Verslag huishoudelijke elektrische installatie op laagspanning en zeer lage spanning

Referentie: 012-20260401-01	Datum controle: 01/04/2026
Keurder: 012

Eigenaar: Onbekend	EAN-code: 541449500000170695
Adres installatie: Emblemsesteenweg 5, 2560 - Kessel	Nummer teller(s): 1SAG1100863800
	Distributienetbeheerder installatie: Fluvius
Datum uitvoering installatie:	<input type="checkbox"/> Vóór 01/10/1981 <input checked="" type="checkbox"/> Tussen 01/10/1981 en 01/06/2020 <input type="checkbox"/> Vanaf 01/06/2020
Type:	<input checked="" type="checkbox"/> Wooneenheid <input type="checkbox"/> Niet-huishoudelijk <input type="checkbox"/> PV <input type="checkbox"/> Batterij <input type="checkbox"/> Laadpaal

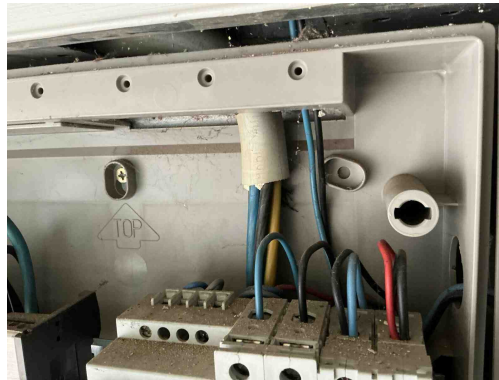
B17 - De voedingsspanning is niet op elk bord vermeld (Boek 1: 3.1.3.3).
Opmerking: Oa bord 2 ,3

B29 - Het elektrisch verdeelbord in een huishoudelijke ruimte is niet voorzien van een deur (Boek1: 5.3.5.1).
Opmerking: Oa bord 3

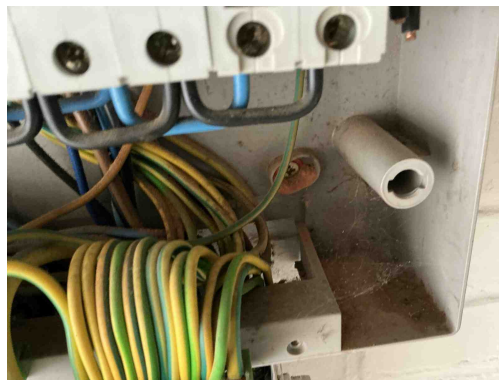
A19 - Er bevindt zich een geel-groene geleider in de meterbord verbinding aan de oorsprong van de installatie en deze is niet beveiligd tegen onrechtstreekse aanraking d.m.v. een differentieelstroominrichting van maximum 300 mA geplaatst in het begin van de elektrische installatie van een residentieel geheel (incl. in de gemeenschappelijke delen) (Boek 1: 1.5, 4.2.4.3, 4.2.4.4+ SYNERGRID C1/107).

Opmerking: Oa bord 1

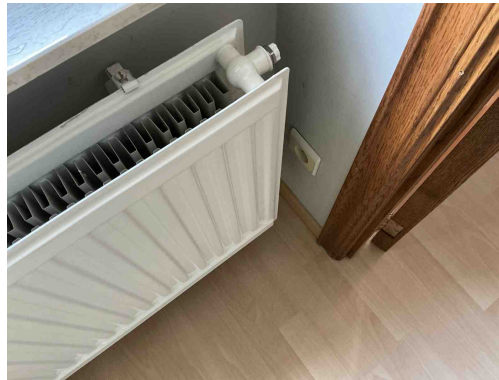
T21 - Het elektrisch materieel is niet geplaatst volgens de voorschriften van de fabrikant/ regels van goed vakmanschap . (Boek 1: 1.4.1.3)

Opmerking: Oa vijzen niet afgedekt bord1 en 2 ,kamgeleider niet afgedekt bord1 en 2 , geleiders niet afgedekt bord 2,kabels niet correct gemonteerd of vast gemaakt garage ,contactdoos slaapkamer straat

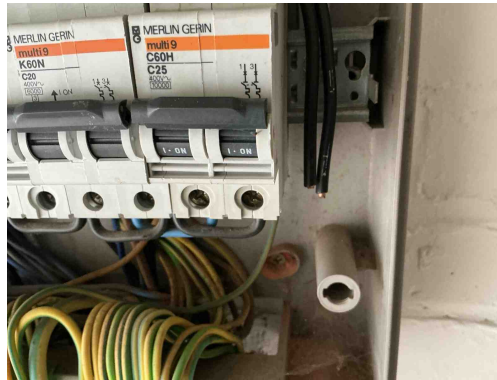
T21 - Het elektrisch materieel is niet geplaatst volgens de voorschriften van de fabrikant/ regels van goed vakmanschap . (Boek 1: 1.4.1.3)

Opmerking: Oa vijzen niet afgedekt bord1 en 2 ,kamgeleider niet afgedekt bord1 en 2 , geleiders niet afgedekt bord 2,kabels niet correct gemonteerd of vast gemaakt garage ,contactdoos slaapkamer straat

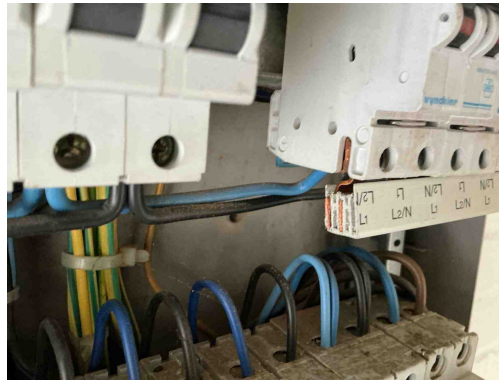
T21 - Het elektrisch materieel is niet geplaatst volgens de voorschriften van de fabrikant/ regels van goed vakmanschap . (Boek 1: 1.4.1.3)

Opmerking: Oa vijzen niet afgedekt bord1 en 2 ,kamgeleider niet afgedekt bord1 en 2 , geleiders niet afgedekt bord 2,kabels niet correct gemonteerd of vast gemaakt garage ,contactdoos slaapkamer straat

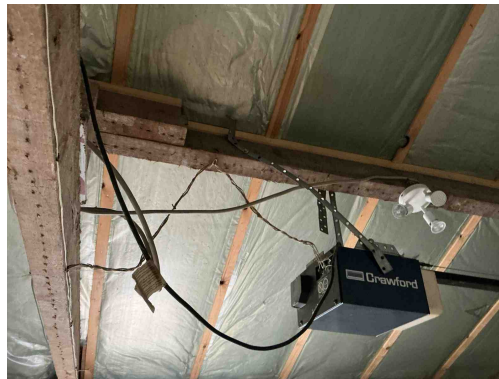
T21 - Het elektrisch materieel is niet geplaatst volgens de voorschriften van de fabrikant/ regels van goed vakmanschap . (Boek 1: 1.4.1.3)

Opmerking: Oa vijzen niet afgedekt bord1 en 2 ,kamgeleider niet afgedekt bord1 en 2 , geleiders niet afgedekt bord 2,kabels niet correct gemonteerd of vast gemaakt garage ,contactdoos slaapkamer straat

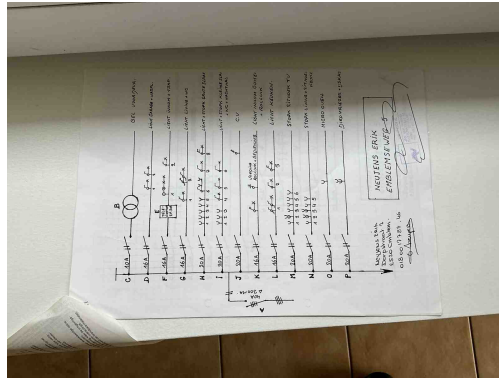
T21 - Het elektrisch materieel is niet geplaatst volgens de voorschriften van de fabrikant/ regels van goed vakmanschap . (Boek 1: 1.4.1.3)

Opmerking: Oa vijzen niet afgedekt bord1 en 2 ,kamgeleider niet afgedekt bord1 en 2 , geleiders niet afgedekt bord 2,kabels niet correct gemonteerd of vast gemaakt garage ,contactdoos slaapkamer straat

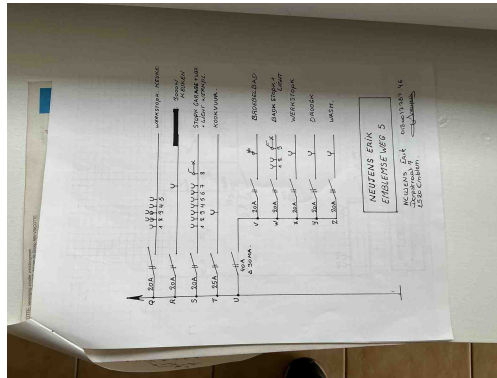
- S04** - De spanning en/of de aard van de stroom is niet vermeld op het ééndraadsschema (Boek 1: 3.1.2.1).
Opmerking: Oa ...

- S02** - Het ééndraadsschema strookt niet met de werkelijkheid (Boek 1: 3.1.2.1).
Opmerking: Oa contactdoos met aardingspin, type kabels....

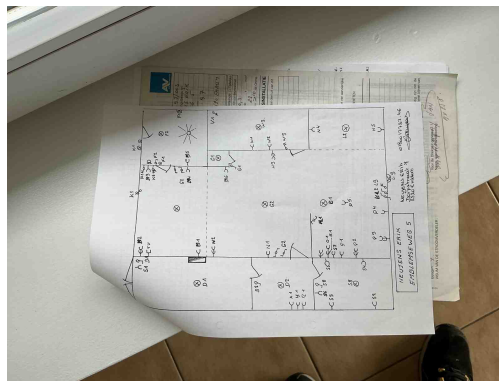
S02 - Het ééndraadsschema strookt niet met de werkelijkheid (Boek 1: 3.1.2.1).
Opmerking: Oa contactdoos met aardingspin, type kabels...

S31 - De juiste symbolen werden niet gebruikt op het ééndraadsschema of situatieplan (Boek 1: 3.1.2.1).
Opmerking: Oa contactdoos, duidelijkheid welke ruimte

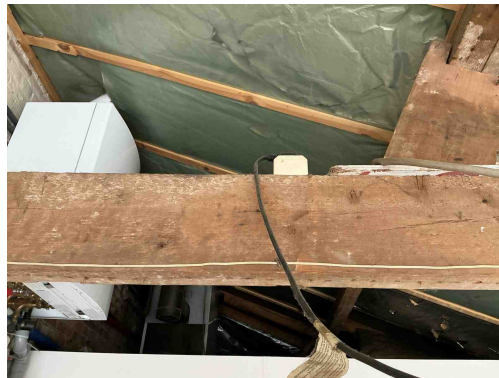
S31 - De juiste symbolen werden niet gebruikt op het ééndraadsschema of situatieplan (Boek 1: 3.1.2.1).
Opmerking: Oa contactdoos , duidelijkheid welke ruimte

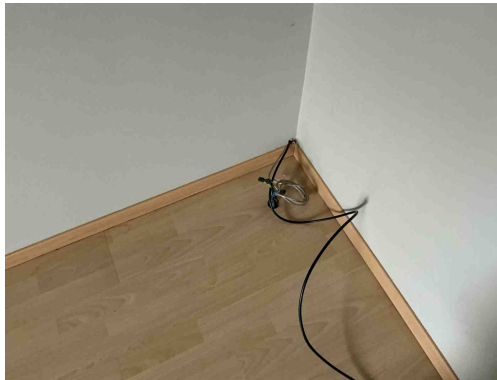
T13 - Opbouwcontactdozen en/of -schakelaars zonder achterplaatje mogen niet rechtstreeks op een brandbare ondergrond bevestigd worden (Boek 1: 4.3.3.5).

Opmerking: Oa garage

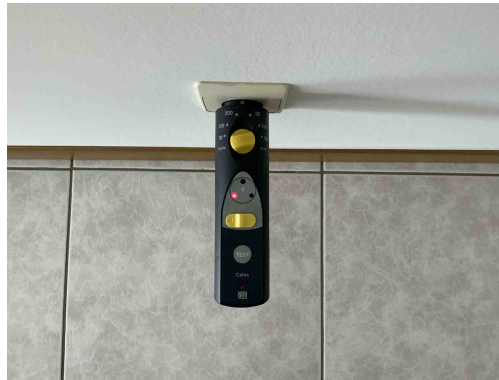
C21 - Het gebruik van geleiders van het type VOB, zonder bijkomende afscherming is niet toegestaan (Boek 1: 5.2.9.6).
Opmerking: Oa garage ,slaapkamer tuin

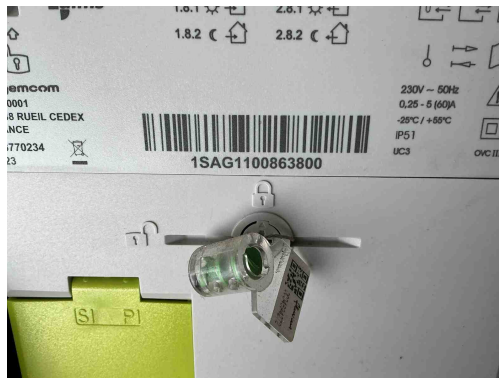
A13 - De continuïteit van de beschermingsgeleider met de aardingsinstallatie is niet gerealiseerd (Boek 1: 5.4.3).
Opmerking: Oa kamer naaste de garage
